Keuringsverslag van een elektrische laagspanning- en zeer lage spanningsinstallatie

NIET CONFORM

Straatnaam Winkelstraat
Huisnummer 4
Busnummer
Postcode 2570
Gemeente DUFFEL
Land België

Controlebezoek van een oude huishoudelijke elektrische installatie van een wooneenheid bij verkoop op vraag van de verkoper volgens (KB 08/09/2019) - AREI Boek 1- 8.4.2. en 8.2.1. en 4.2.4.3.

Afbeelding schakel- en verdeelbord:

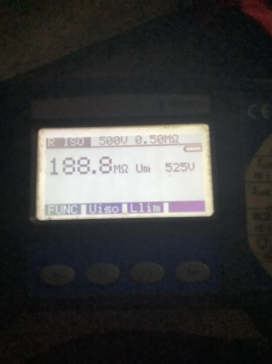
- I1.01 Eéndraadschema van de installatie is niet aanwezig. (Boek 1 Afdeling 2.12 - 2.13 en 3.1.2 en 9.1.2)
- I1.03 Situatieschema van de installatie is niet aanwezig. (Boek 1 Afdeling 2.12 - 2.13 en 3.1.2 en 9.1.2)

- I2.03 De continuïteit van equipotentiaalverbindingen en/of beschermingsgeleiders zijn niet gewaarborgd. (Boek 1 Onderafdeling 5.3.5.3.G. en 5.4.3.5)
- I3.07 Een demonteerbaar aansluitstuk (aardingsonderbreker) dient aangebracht te worden in de aardgeleider teneinde de meting van de aardweerstand mogelijk te maken. (Boek 1 Onderafdeling 5.4.3.5.)

- I4.08 De beschermingsgeleiders zijn niet verdeeld over de ganse installatie. (Boek 1 Onderafdeling 5.3.5.3.G. en 5.4.3.1.)
- I5.01 De aanduiding van de stroomkringen en/of apparatuur, aansluitklemmen, enz dient aangebracht of vervolledigd te worden. (Boek 1 Onderafdeling 3.1.3.1. en 3.1.3.3.A. en 5.1.6.1)

- I5.14 De nominale spanning dient duidelijk vermeld te worden op een oordeelkundig gekozen plaats. (Boek 1 Onderafdeling 3.1.3.3.)
- I6.04 Een differentieelstroombeschermingsinrichting met een gevoeligheid van 30mA is te plaatsen voor installaties van badkamer, wasmachine, vaatwas, droogkast en/of gelijkaardige toestellen. Deze dient ondergeschikt te zijn aan de hoofddifferentieelstroombeschermingsinrichting (Boek 1 Onderafdeling 7.1.4.3. en 4.2.4.3.)

- I6.09 Er is geen bescherming door een differentieelstroombeschermingsinrichting met een gevoeligheid van max. 30mA voorzien voor contactdozen zonder aardpen. (boek 1 afdeling 8.2.1 punt 6)

- I8.02 Stroomkringen voor contactdozen dienen minimaal uitgevoerd te worden met een draadsectie van 2,5mm². (Boek 1 Onderafdeling 5.2.1.2.)
- I8.04 Gemengde stroombanen (verlichting en contactdozen) moeten uitgevoerd worden met leidingen met een minimale doorsnede van 2,5mm². (Boek 1 Onderafdeling 5.2.1.2.)

- I8.10 De kabels van het type XVB, VVB, XGB en/of C/VGVB moeten mechanisch beschermd worden tot op minimale hoogte van 10cm boven vloemiveau. (Boek 1 Onderafdeling 5.2.1.5.)

- I8.13 Het gebruik van kabels van het type VTLmb, LMVVR, COAX, VVT is verboden. (Boek 1 Onderafdeling 5.2.1.2.)
- I9.02 Loshangende schakelaars, contactdozen en/of aftakdozen dienen degelijk bevestigd te worden. (Boek 1 Afdeling 1.4.1. & 1.4.2)

I9.07 Niet alle contactdozen op LS zijn kinderveilig conform NBN C 61-112-1:2017. (Boek 1 Onderafdeling 1.4.2.3. en 5.3.5.2.)

Oude stopcontacten

N17 De aardspreidingsweerstand kon niet gemeten worden. Deze dient bij voorkeur kleiner te zijn dan 30ohm.

N22 De elektrische installatie is grondig na te zien en conform te maken volgens de voorschriften van het AREI boek 1.
